**Avis délibéré
de la Mission régionale d'autorité environnementale
Provence-Alpes-Côte d'Azur**

**sur la révision à objet unique n°1 du plan local d'urbanisme
(PLU) de Brue-Auriac (83) et le projet de création d'un parc
photovoltaïque au sol au lieu-dit "Bois de Fave"**

**N° MRAe
2022APPACA30/3130-3131
- 2022APACA27/3139**

Figure 3: Carte du DOO du SCoT Provence Verte Verdon - Source : Étude d'impact

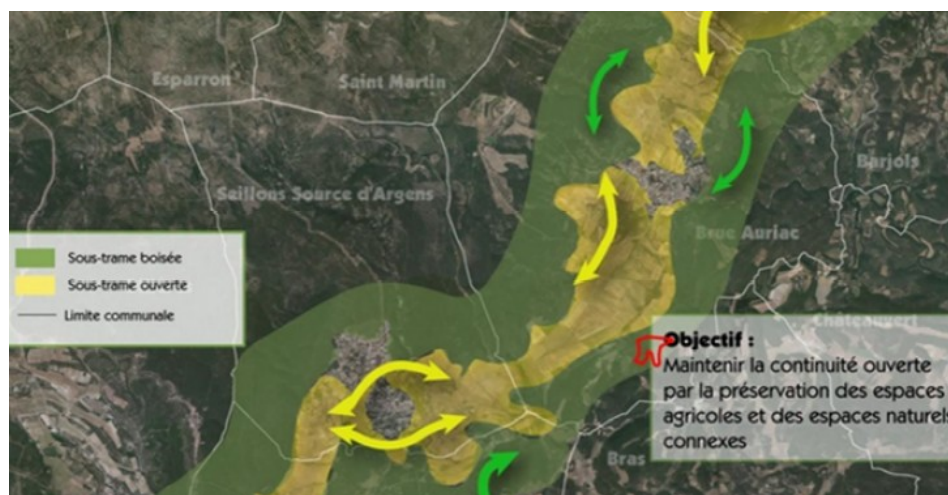
Or la zone de projet Npv se situe au niveau de la « sous-trame boisée » concernée par cet objectif. Le SCoT relève que le territoire de Provence Verte Verdon présente une trame verte et bleue (TVB) très bien conservée, liée à une matrice naturelle boisée dominante. Pour autant, l'étude d'impact conclut à des effets faibles du projet sur la TVB au motif qu'il « *ne crée pas de césure* ».

Pour la MRAe, la création d'une zone Npv, concernée par une « *continuité supra-territoriale potentielle* » identifiée dans la carte du réseau écologique de la TVB du SCoT, occasionnera une coupure artificialisée perceptible ainsi qu'une fragmentation écologique au sein de ce réservoir de biodiversité.

La MRAe recommande de justifier la compatibilité du projet avec le SCoT Provence Verte Verdon en ce qui concerne la trame verte et le risque incendie.

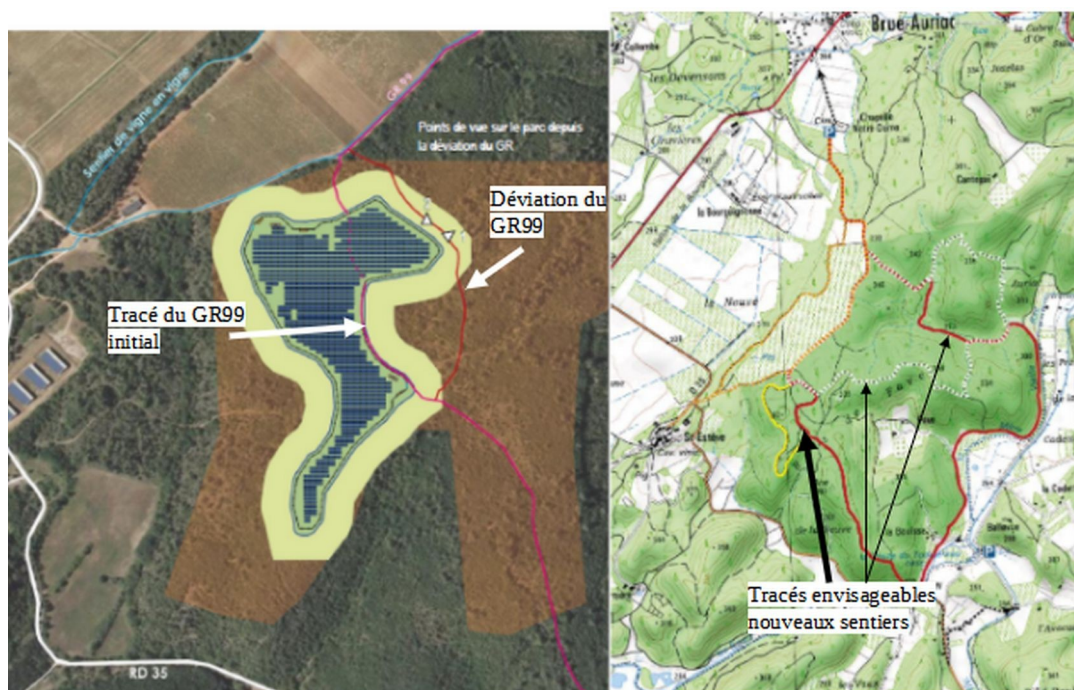
Dans le cadre du projet, le dossier indique qu'une partie du GR99 traversant l'emprise du projet de parc photovoltaïque sera supprimée et que l'itinéraire sera reporté sur un chemin existant. L'impact de ce nouvel itinéraire est jugé comme moyen à fort selon les secteurs. La MRAe relève une différence entre le tracé indiqué dans l'étude d'impact et celui prévu dans l'OAP « Bois de Fave », qui apparaît comme une simple déviation via le chemin périmétral créé dans le cadre du parc photovoltaïque, offrant ainsi une visibilité beaucoup plus importante sur le parc.

Une mise en cohérence de la déviation du tracé du GR99 entre le dossier de l'étude d'impact du projet et celui de la révision du PLU est nécessaire.
